OFÍCIO 003116/2022

RESPOSTA REQUERIMENTO 394/22

O Vereador abaixo-assinado requer de Vossa Excelência, após ouvido o plenário, seja o presente **REQUERIMENTO** encaminhado a Secretaria de Educação, na pessoa da Srª Deborah Etrusco Tavares, para que encaminhe a esta Casa informações referentes à previsão para tomada de medidas cabíveis para a reforma da Escola Municipal de Educação Infantil Bonequinha Preta em Cachoeira do Campo.

RELATÓRIO DE OCORRÊNCIA nº 213/2022

Foto 1 - Vista do ponto de infiltração na laje do segundo andar.

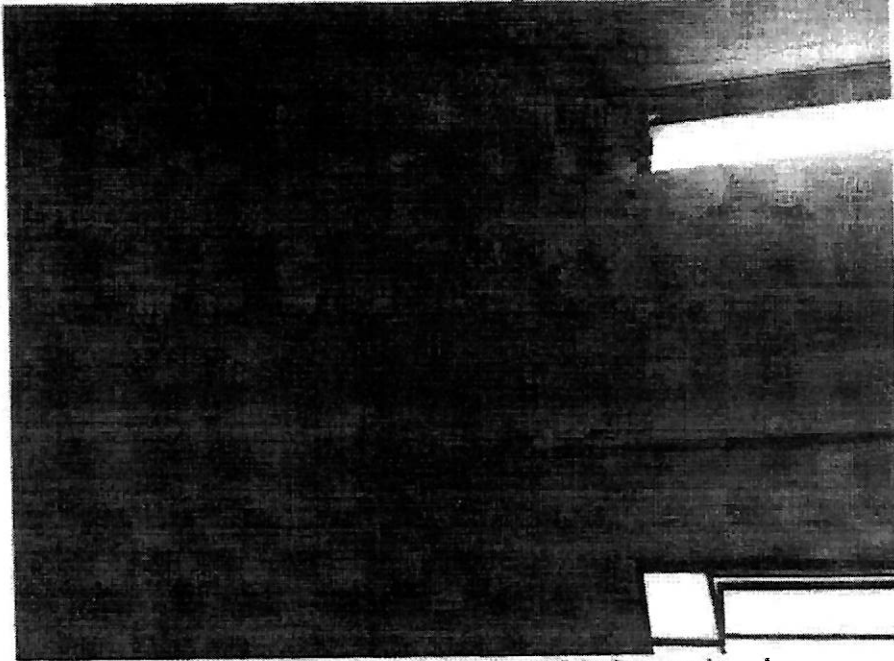
- Realizar a reparação das telhas e calhas do telhado para evitar infiltrações.
- Devido ao não conhecimento da tipologia construtiva da laje e por haver um reservatório sobre, recomenda-se a não utilizar as salas 20 e 18, escoramento provisório até que sejam realizadas obras definitivas ou estudo técnico que comprove a ausência de risco e a inutilização do reservatório de água e sua mudança para outro local fora da estrutura da edificação.

Foto 2 - Vista da trinca na laje no sentido da luminária.

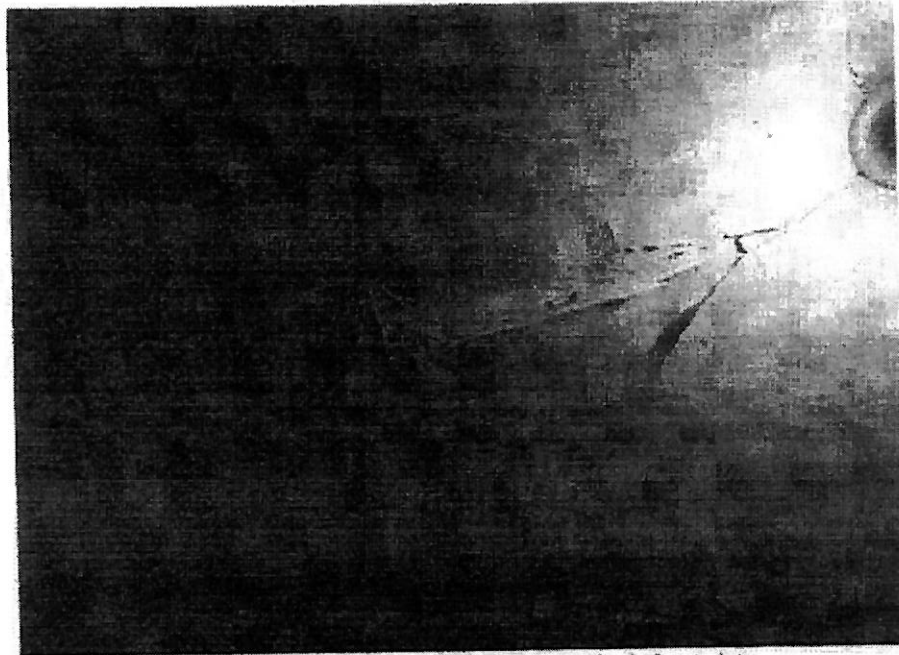
- Realizar o monitoramento, por parte dos funcionários, para verificar o aumento ou surgimentos de novas trincas no local. Caso seja observado tal mudança entrar em contato com a Defesa Civil para nova vistoria.
